PYTANIA I ODPOWIEDZI DOTYCZĄCE TREŚCI SWZ

pn. „Budowa oświetlenia ulicznego przy drodze krajowej 7 na terenie gminy Miechów”

Zamawiający, Gmina Miechów, zgodnie z dyspozycją art. 284 ust. 6 ustawy przekazuje treść pytań wraz z odpowiedziami

Pytanie 2

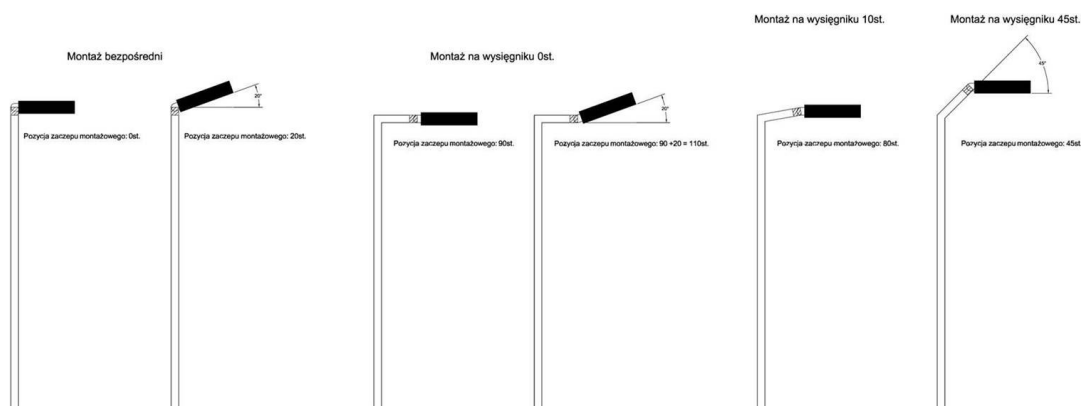
Zgodnie z rozporządzeniem o nieemitowaniu światła w górną półprzestrzeń oprawy należy tak instalować zarówno na słupie jak i wysięgniku aby nie emitowały światła w górę a co za tym idzie kąt nachylenia wszystkich opraw powinien być mniejszy niż 20 stopni. Oprawy powinny mieć możliwość regulacji kąta od 0 do 110st. a większe zakresy kątów sugerowałyby że to słup jest przekrzywiony, co zgodnie z wymogami bezpieczeństwa jest zabronione. Wykonawca w takich sytuacjach musi wypionować słup.

Zakresy regulacji wymagane w PFU przez Zamawiającego są niczym nieoparte i mają za zadanie skuteczne wyeliminowanie opraw równorzędnych i całkowite wyłączenie konkurencji zawężając krąg potencjalnych producentów do firmy Schreder (oprawa Izylum).

Wnioskujemy o wprowadzenie zapisu i dopuszczenie opraw spełniających poniższy zakres montażowy:

Zaczepek montażowy powinien umożliwiać regulację kąta montażu opraw w zakresie 0-110st.

Zgodnie z poniższym rys.

Zamawiający dopuszcza oprawy oświetleniowe, które posiadają zakres regulacji kąta nachylenia oprawy przy montażu na wysięgniku oraz przy montażu bezpośrednio na słupie w granicach od 0-110° .

Udział światła emitowanego ponad horyzont przez optymalnie zainstalowaną oprawę oświetleniową musi spełniać wytyczne rozporządzenia komisji (WE) nr 245/2009 z dnia 18 marca 2009 r. Ww. rozporządzenie nie reguluje kąta zawieszenia oprawy.
